Avis délibéré

Projet d'aménagement d'un parc photovoltaïque flottant et au sol

Commune de Saint-Élix-le-Château (31)

Avis de l'Autorité environnementale

Figure 3 : Implantation des installations vis-à-vis des enjeux faunistiques (source Ectare)

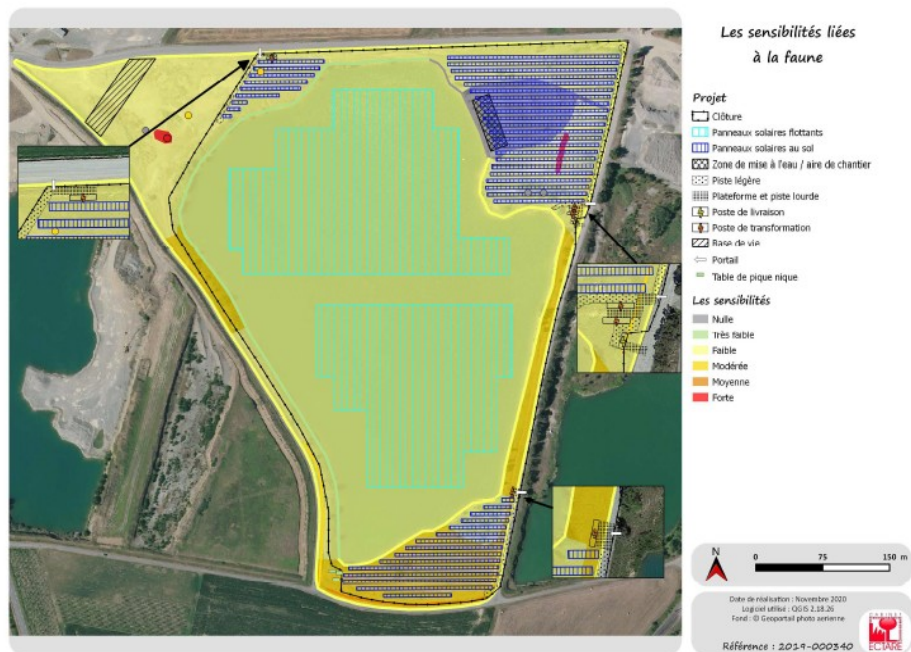
Aussi, la carte 33 : *Implantation des installations vis-à-vis des enjeux faunistiques* montre que l'évitement des zones les plus à enjeux (au sud en particulier) n'est pas atteint. En particulier, un secteur identifié à sensibilité forte sera couvert par le projet photovoltaïque, ainsi que des secteurs à enjeux modérés au sud du projet.

Sur la base des remarques précédentes la MRAE recommande :

- de renforcer la mesure ME1 (éviter les berges) qui doit aussi concerner les zones à enjeu modéré en évitant ces zones sur la partie sud ;
- de présenter un planning pour la mesure MRC5 (création de mares et zones humides pour les amphibiens) et la réaliser avant les travaux de la centrale afin d'attirer les espèces sur ces secteurs en dehors du périmètre du chantier.
